嘉磐惠文

客戶工程變更單

申請日期	年　月　日	戶別	5 樓 H 戶

H戶 地坪材質範圍示意平面圖

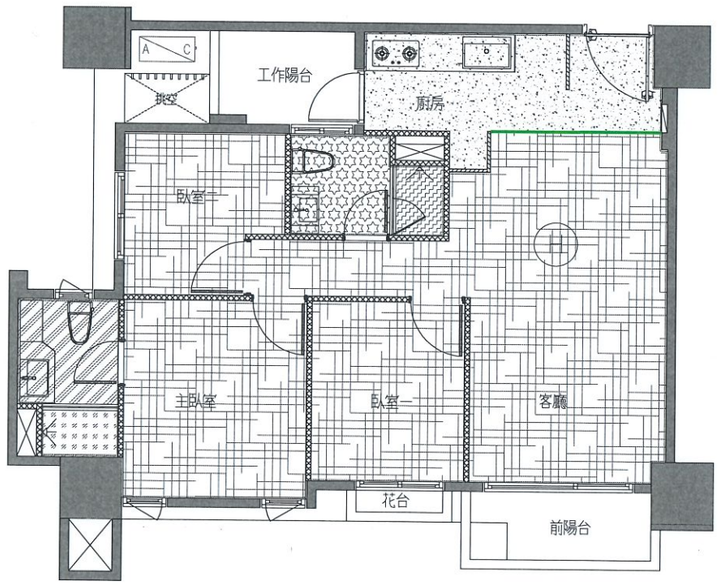
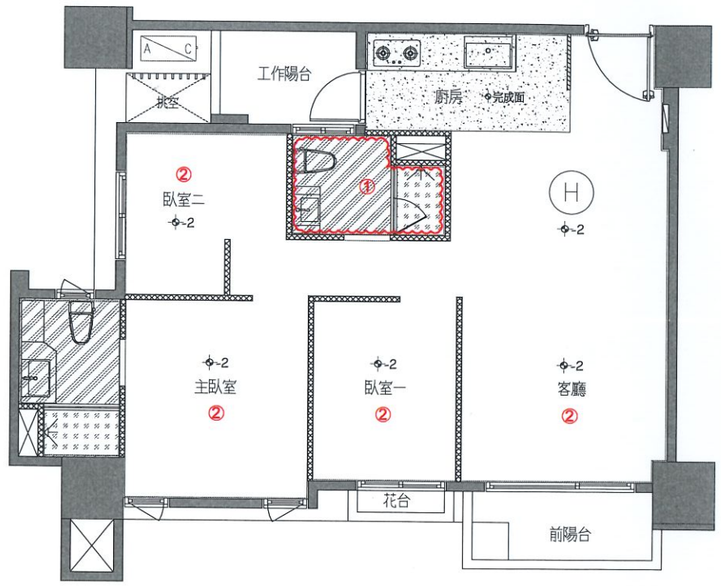
1.客浴地壁磚變更同主浴花色

2.全室追減石木纖維奈米地板

5H
請工務端提供
簽合技規#46-6
規定之詳圖.
須納入使照竣工
圖內變更說明

H戶 建築平面圖(套上層樑)

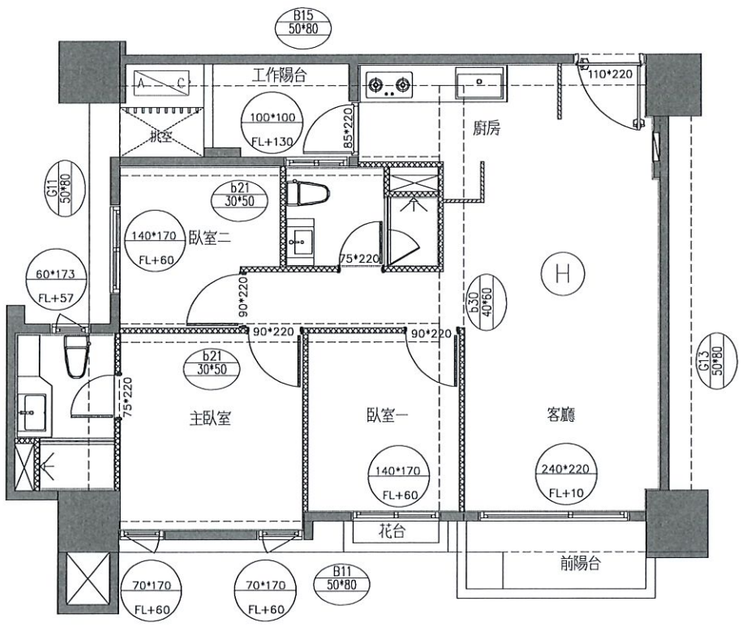
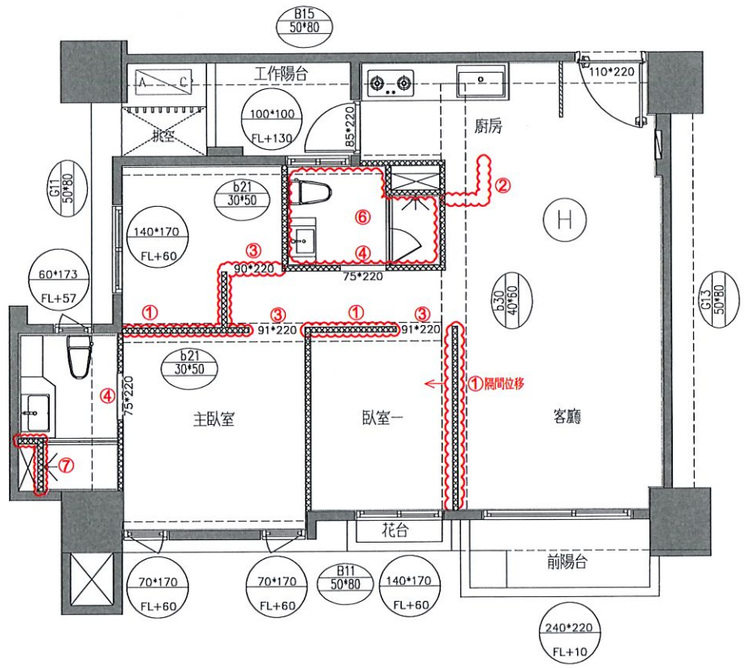
1.輕隔間、油漆範圍位移調整

2.電器櫃輕隔間、油漆追減

3.臥室門門框扇追減x3

4.浴室門門框扇追減x2

a.門檻不可追減

5.廚房相關變更：

a.SVAGO洗碗機變更為BOSCH洗碗機

b.櫻花排油煙機變更為林內

c.水槽選色(灰)+下崁

6.客浴變更相關：

a.地壁磚變更同主浴花色

b.除霧掛鏡變更同主浴

c.抽風機變更為暖風機

d.追加暖風機220V專用迴路

7.主臥廁所管道間馬賽克變更同濕區側牆30x60磚

8.全室追減石木纖維奈米地板。徐藝真

H戶 天花板範圍示意平面圖(套上層樑)

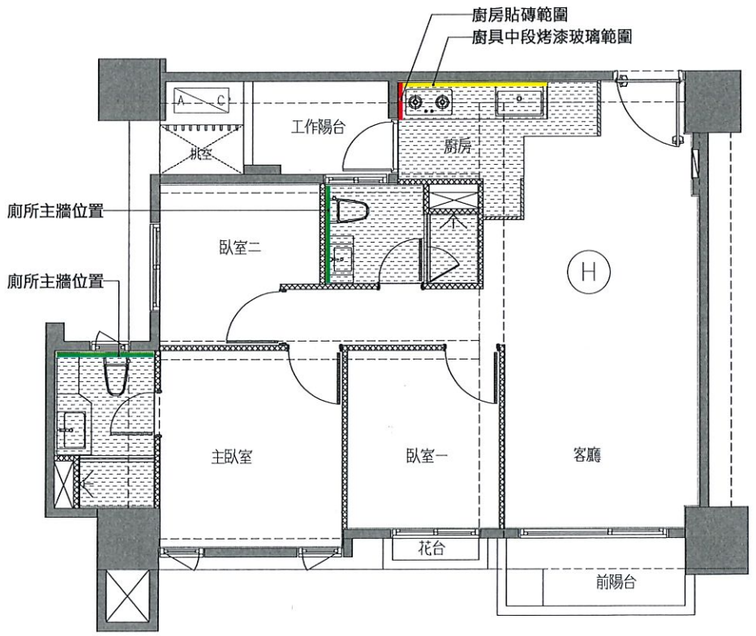
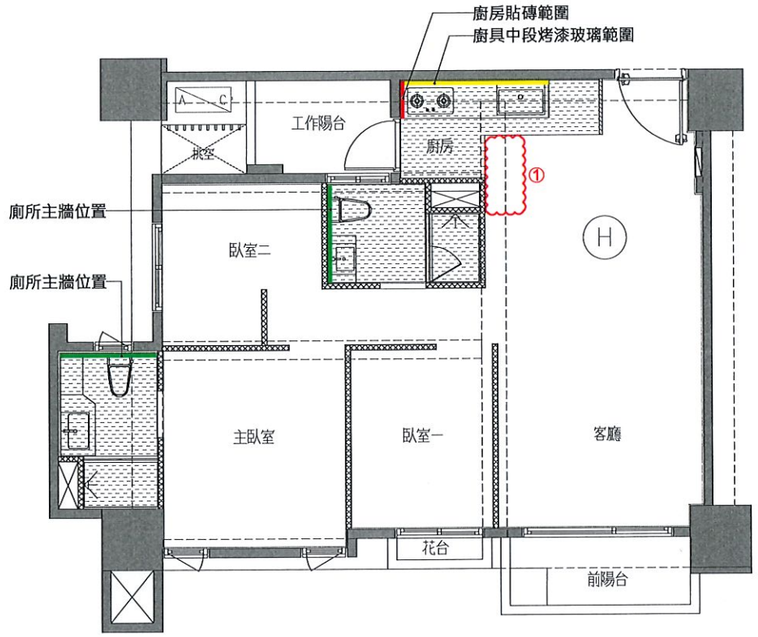
1.廚房天花板、油漆追減

a.廚房燈具追減x1

b.此區因樓上層管線外露，結構頂板不補油漆

H戶 插座及弱電位置示意平面圖

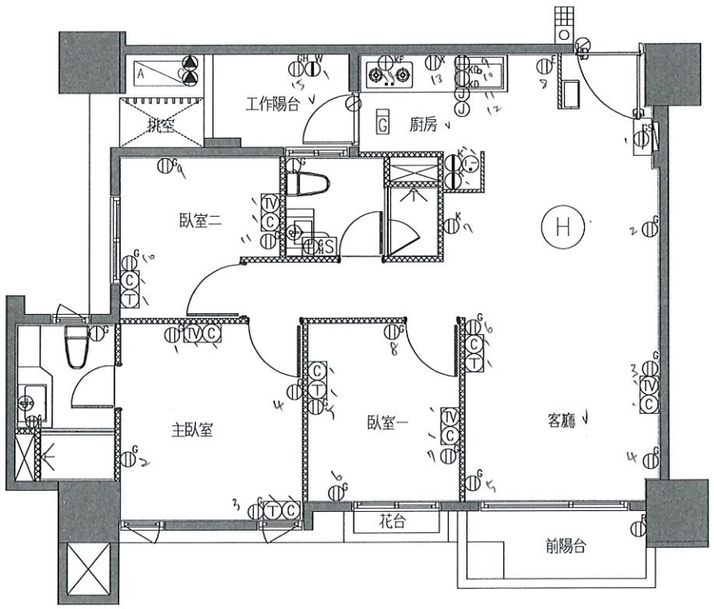
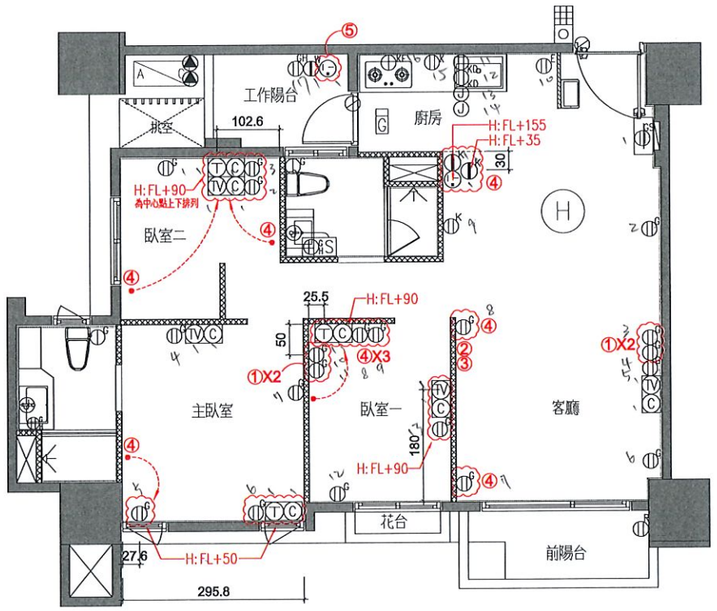
1. 追加110V插座x4
2. 追減(T)電話X1
3. 追減(C)網路X1
4. 插座或弱電位移
5. 追加220V專用插座X1

H戶 電燈開關及迴路示意圖(套上層樑)

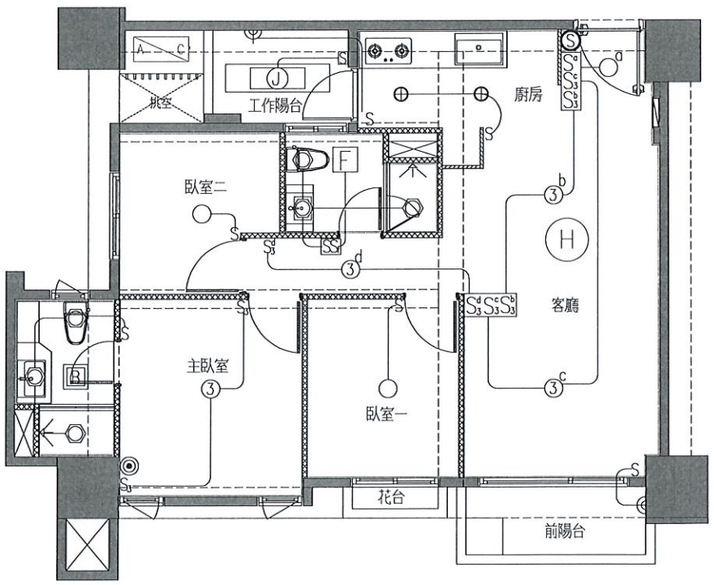
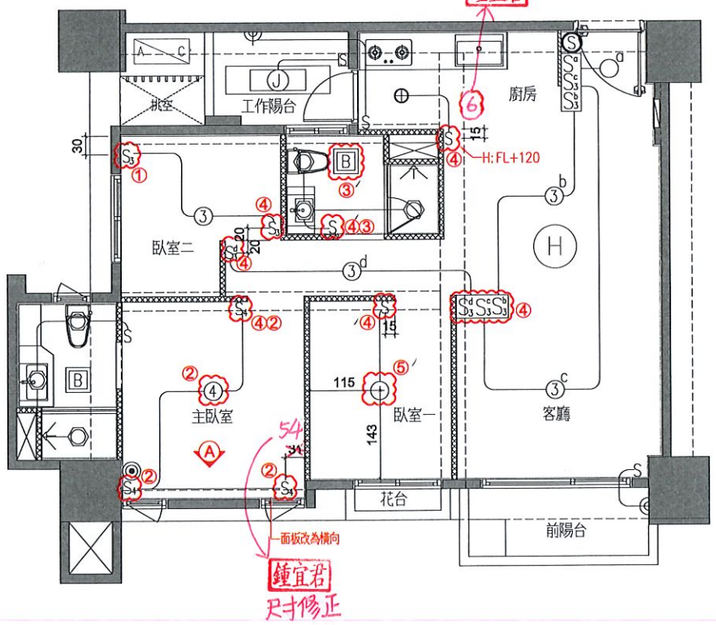
文字重疊不清
鍾宜君

1.追減單切燈具迴路x1
　a.追加雙切燈具迴路x1
2.追加雙切燈具迴路
　a.燈具開關變更為4路開關
3.抽風機變更為暖風機
　a.追加220V專用迴路x1
　b.抽風機開關取消
4.燈具開關位移
⑥燈具追減x1 鍾宜君
5.燈具出線口位移

H戶 給水示意平面圖

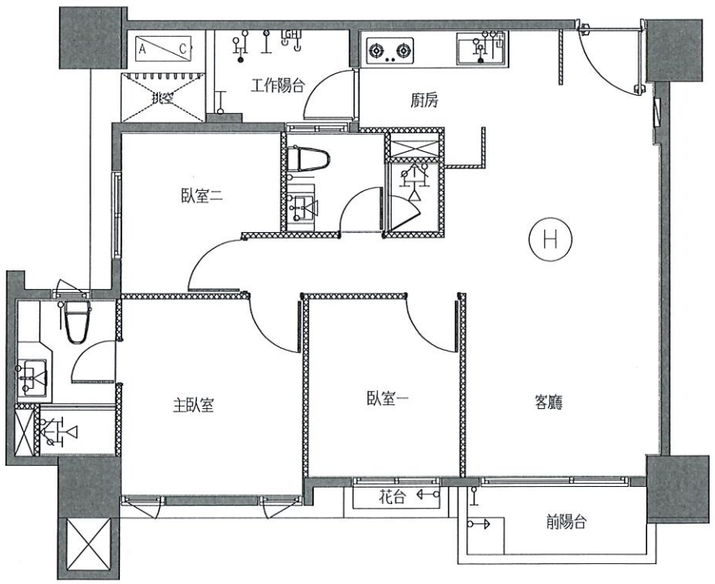
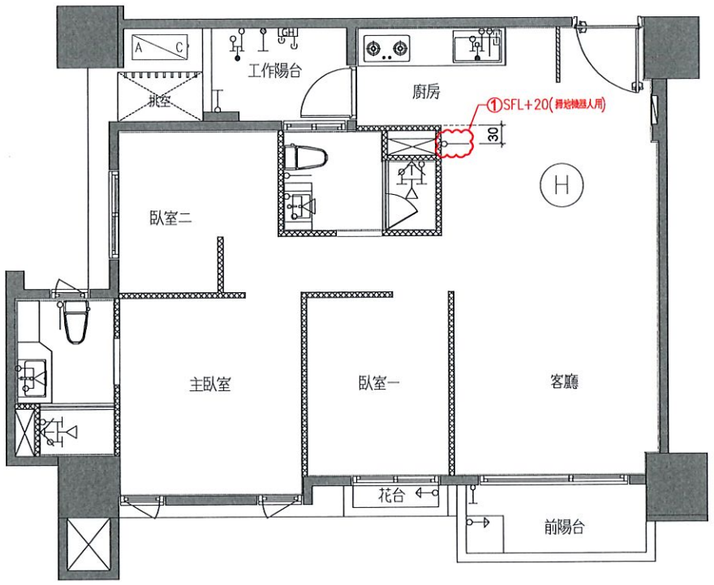
1.追加單冷給水x1
(掃地機器人用)

H戶 冷氣套管及排水位置示意圖(套上層樑)

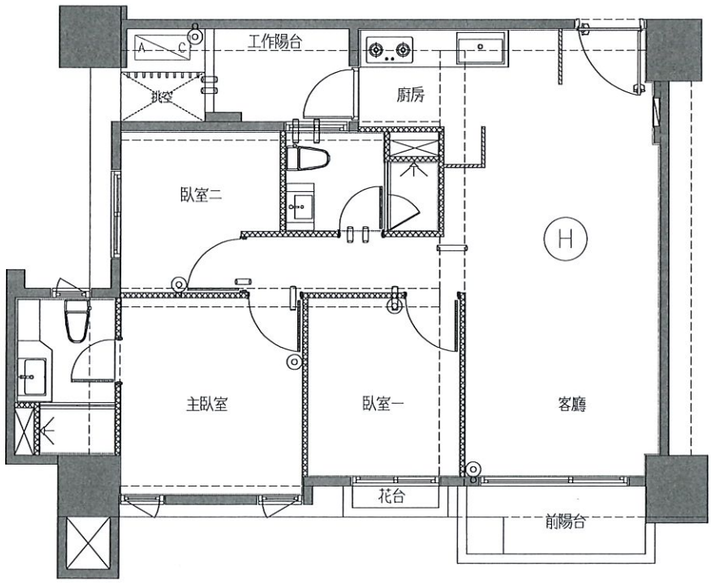
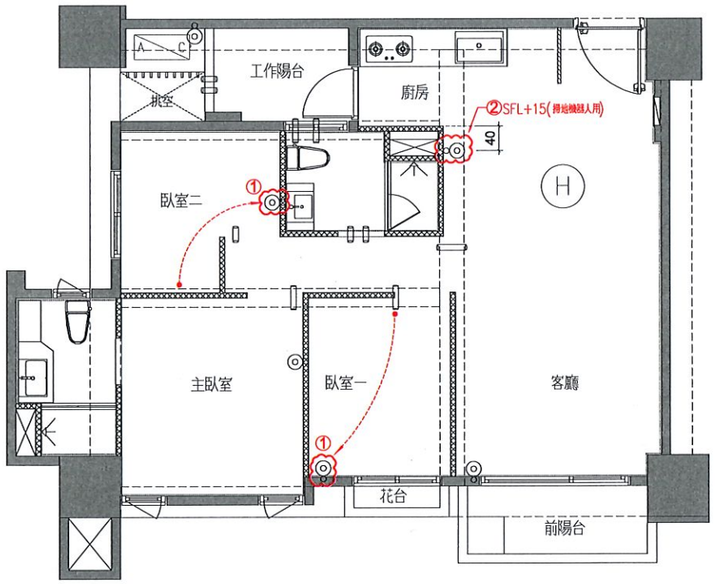
1.空調排水位移
2.追加空調排水x1
(掃地機器人用)
